## **DODATEK Č. 5 KE SMLouvĚ O DÍLO ZE DNE 12.2. 2014**

### **„Pěší zóna Tř. Míru - Sladkovského“**

2. Z důvodů uvedených v odst. 3 tohoto článku se smluvní strany dohodly na uzavření dodatku č. 5, jehož předmětem je změna předmětu Díla (dle specifikace uvedené ve změnových listech č. 10, 11, 12 13, 14, 15, 16, 17, 18, 19, 20, 21, 22, 23, 24, 25, 26, 27, 28, 29, 30, 31, 32, 33, 34, 35, 36, 37 jenž jsou Přílohami č. 1 - 28 a nedílnou součástí tohoto Dodatku č. 5) a s tím související změna ceny za Dílo (odst. 4 tohoto článku).

VZOROVÉ PŘÍČNÉ ŘEZY					Čís.PŘÍL.
					F.1.2
					5

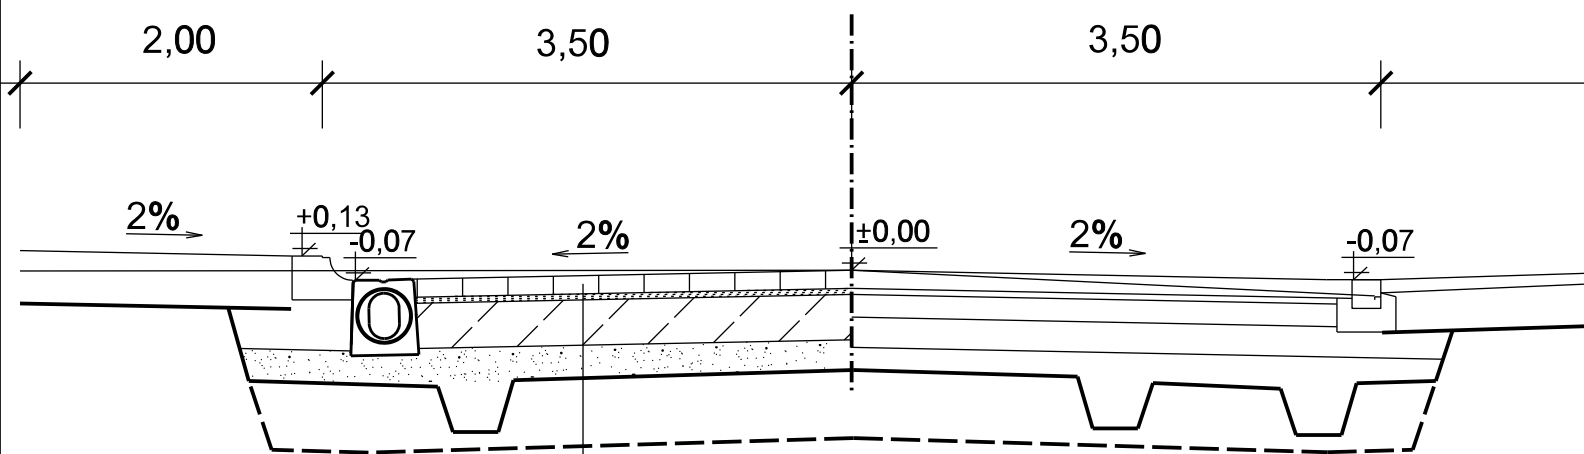
Název akce:	Pardubice, Pěší zóna – třída Míru s napojením Sladkovského ulice		
Změnový list rozsahu prací oproti SOD		č. 11/2014	
Název změnového listu:	Změna konstrukce vozovky v místě zastávky MHD		
<p><b><u>Popis Změny:</u></b></p> <p>Změna navrženého konstrukčního složení vozovky v místě trolejbusových zastávek na Tř. Míru.</p>			
<p><b><u>Popis příčiny Změny:</u></b></p> <p>Změna zlepšuje vlastnosti komunikace v místě trolejbusových zastávek. Tím dojde k zvýšení životnosti komunikace.</p>			
<p><b><u>Popis způsobu ocenění Změny:</u></b></p> <p>Oceněno dle jednotkových cen nabídkového rozpočtu části F.1.2. Komunikace a zpevněné plochy, změnového listu č.4 a části F.2.4. Horkovody, parovody, teplovody.</p>			
Technik OITS OMI MmP:			
Dne : 24. 11. 2014		Podpis:

Generální projektant navrhl úpravu skladby spodních vrstev komunikace v prostoru zastávek. Tato úprava vylepší vlastnosti komunikace v těchto místech, čímž dojde k zvýšení životnosti i odolnosti komunikace, která je zde značně namáhána.

Řezaná žulová dlažba	DL	120 mm	ČSN 736131	
Kamenivo drcené	D	40 mm	ČSN 736131	
Betonová deska	C 30/37 XF4	300 mm	ČSN 736124-1	min. $E_{def,2} = 90$ MPa
Štěrkodrt'	ŠD <sub>A</sub>	min. 200 mm	ČSN 736126-1	min. $E_{def,2} = 70$ MPa
CELKEM		min. 660 mm		
Výměna podloží		150 mm

Pozn.: Betonová deska bude při spodním okraji vyztužena kari sítí 8 mm 10x10.

Pozn.: Betonová deska bude dilatována po 4 m. Šířka spáry 5 mm, hloubka spáry 100 mm.

02	ÚPRAVA KONSTRUKCE VOZOVKY V MÍSTECH ZASTÁVEK	09.2014	
01	ÚPRAVA TLOUŠTKY VÝMĚNY PODLOŽÍ DLÁŽDĚNÉ VOZOVKY DLE ZASTIŽENÝCH PODMÍNEK	06.2014	
00	DOKUMENTACE PRO PROVEDENÍ STAVBY	11.2012	
REVIZE	POPIS REVIZE	DATUM	POZNÁMKA

F.1.1 - MĚSTSKÝ MOBILIÁŘ; 4 - Půdorysný detail ulice

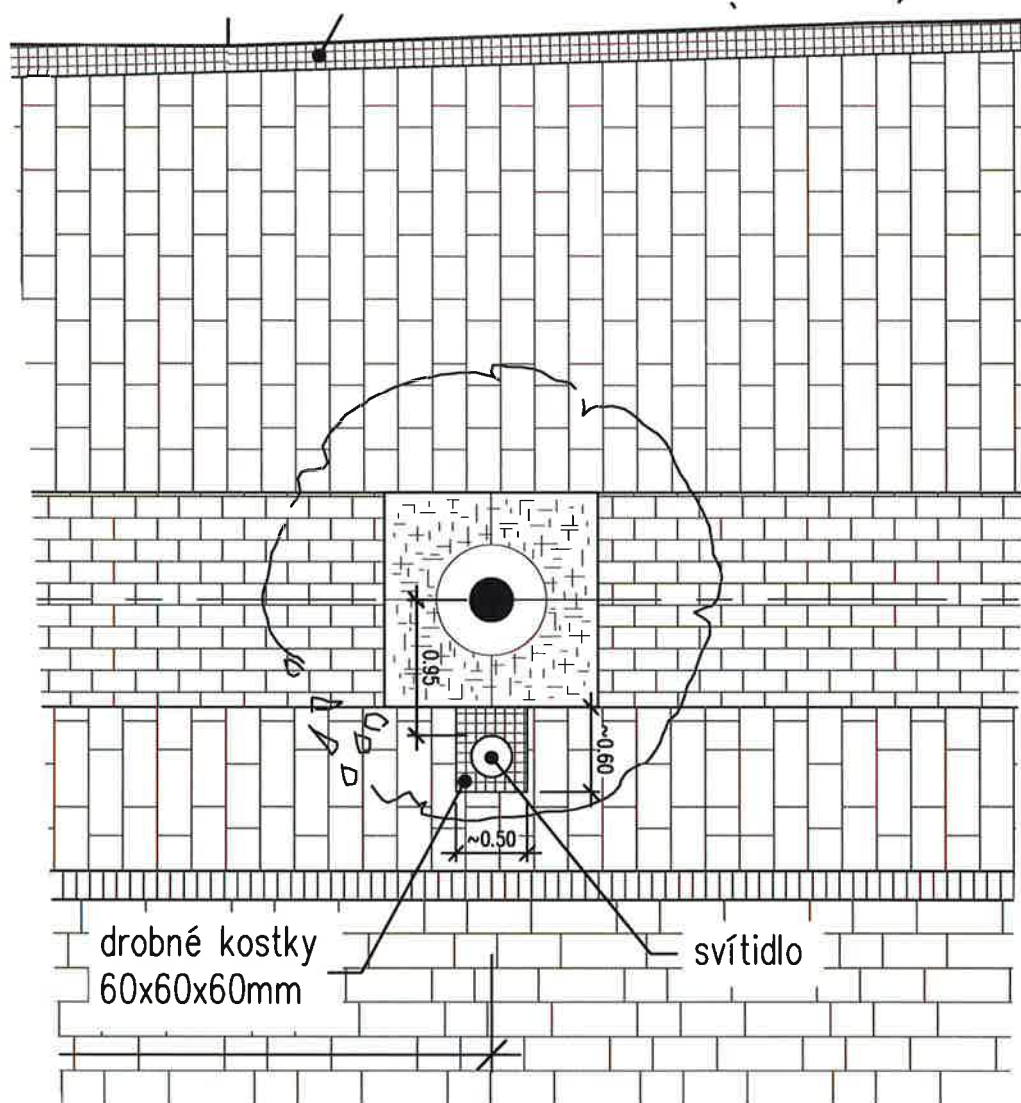
**Věc : Stanovisko GP k úpravě zádlažby okolo zemních svítidel – z důvodu problematického zakrytí styčné spáry je navrženo využití kamenné mozaiky.**

GP souhlasí s touto úpravou jak po technické stránce tak po stránce estetické. Jedná se o řešení obdobné jako v případě návaznosti dlažby chodníků na stávající budovy.

- Revize ze dne 2.10.2014, F.1.1. Městský mobiliář, 4 – Půdorysný detail ulice, Úprava okolo zemního svítidla, **CODE, s.r.o., Pardubice**
- Písemné vyjádření GP ze dne 19.11. 2014 (součást tohoto ZL)
